ID: 9587 – Progetto per la costruzione e l'esercizio di un impianto eolico composto da 5 aerogeneratori da 6,6 MW ciascuno per una potenza complessiva di 33 MW e di un sistema di accumulo elettrochimico da 18 MW sito nel Comune di Montalto di Castro (VT) e opere connesse nei Comuni di Montalto di Castro (VT) e Manciano (GR). Codice pratica MYTERNA n. 202200780 –

OSSERVAZIONI ALLE CONTRODEDUZIONI (MASE REGISTRO UFFICIALE INGRESSO 0144085.12-09-2023)

**ALLEGATO 3**

**OSSERVAZIONI ALLE CONTRODEDUZIONI (MASE REGISTRO UFFICIALE INGRESSO 0144085.12-09-2023)**

### 3.3.10 Distribuzione percentuale delle ore di utilizzazione degli impianti eolici

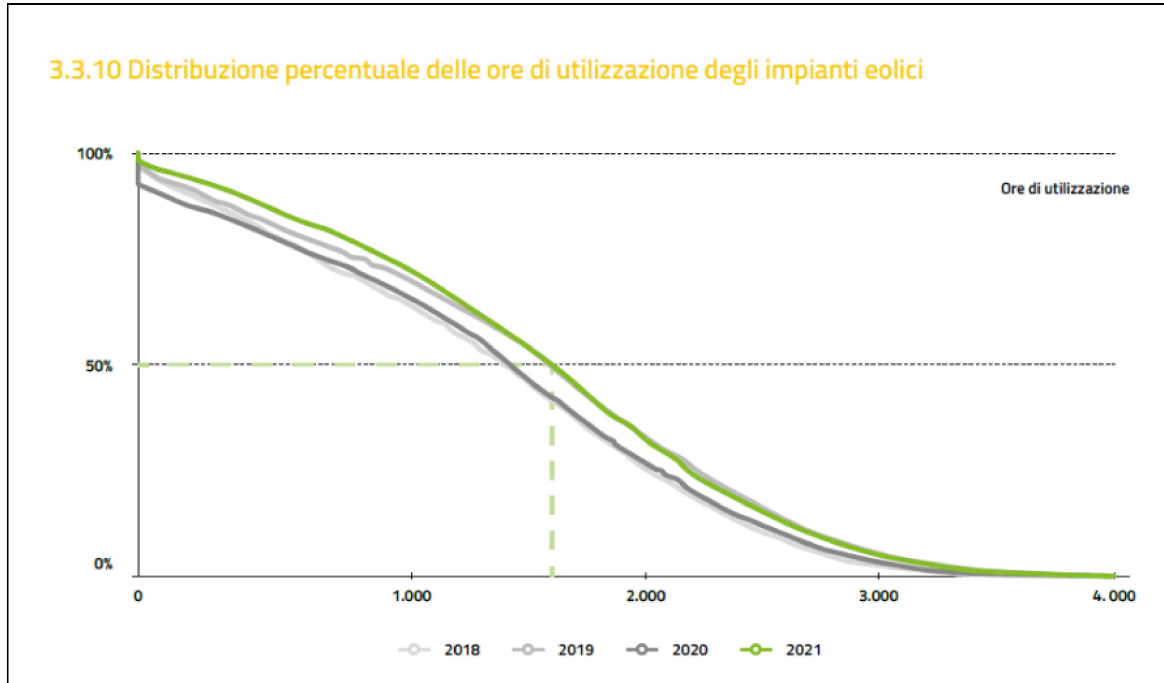
Ribadiamo che la stima di 2.882 ore annue e la produzione di 96.1 GWh/anno non siano dati realistici.

Riportiamo nuovamente la figura del rapporto statistico FER 2021 del GSE dove risulta evidente che la metà degli impianti eolici ha prodotto 1.711 ore equivalenti e una parte esigua degli impianti ha prodotto oltre 2.000 ore equivalenti all'anno.

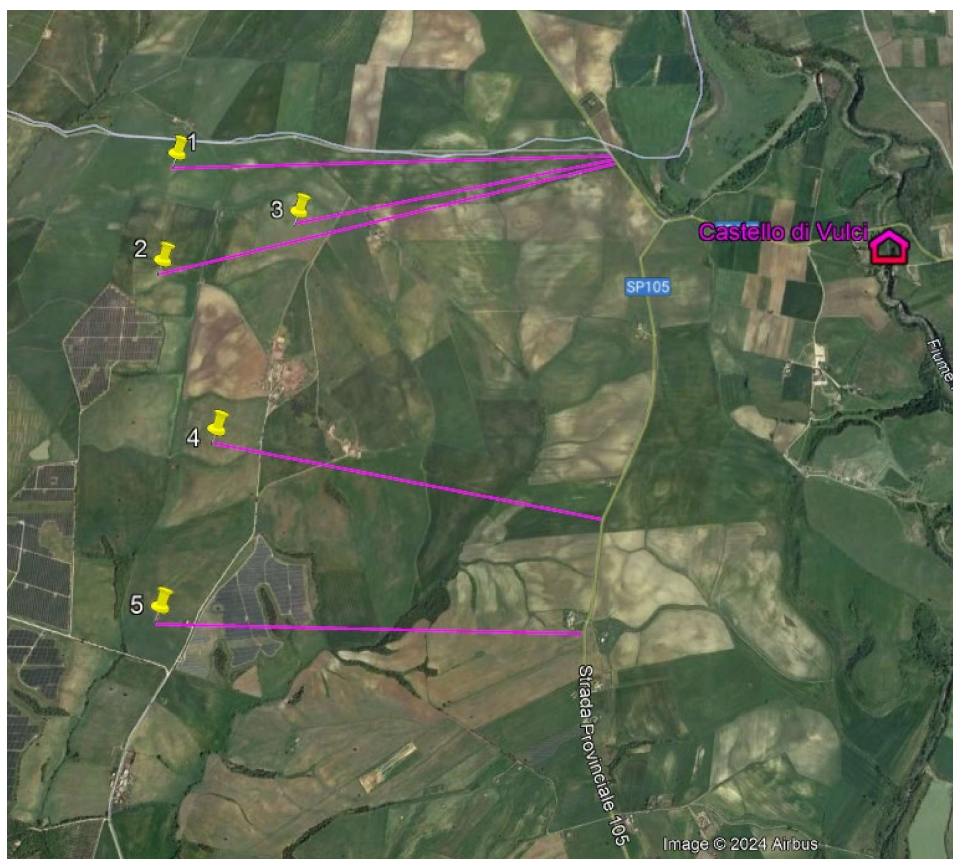
Tale affermazione è oltremodo errata in quanto l’elaborato citato non tiene conto del vincolo paesaggistico art. 136 del D. Lgs. 42/2004 facilmente scaricabile dal sito [“Vincoli in rete”](#) del MIBAC.

Tale vincolo determina una fascia di 3 km entro la quale sono ricompresi i 5 aerogeneratori del progetto; questi pertanto ricadono in zona agricola esclusa dalle aree idonee ai sensi dell’art. 20 comma 8 c-quater del D. Lgs. 199/2021.

Seguono cartografie con indicazione del vincolo e delle distanze degli aerogeneratori.

*Il limite occidentale del vincolo paesaggistico è attestato su viabilità provinciale (S.P. Campigliola e S.P. 105) in Comune di Montalto di Castro*

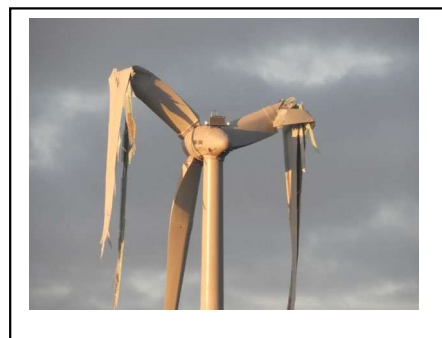
Per illustrare il rischio reale, si veda il risultato di un incidente avvenuto l'8 marzo 2018 a Borchon in Germania nell'immagine qui a fianco. Sono stati trovati pezzi dei rotori fino a una distanza di 800 metri dalla torre (aerogeneratore ENERCON E-115, diametro pala di 115 m, tip speed massima di 290 km/h, altezza massima 200 metri).
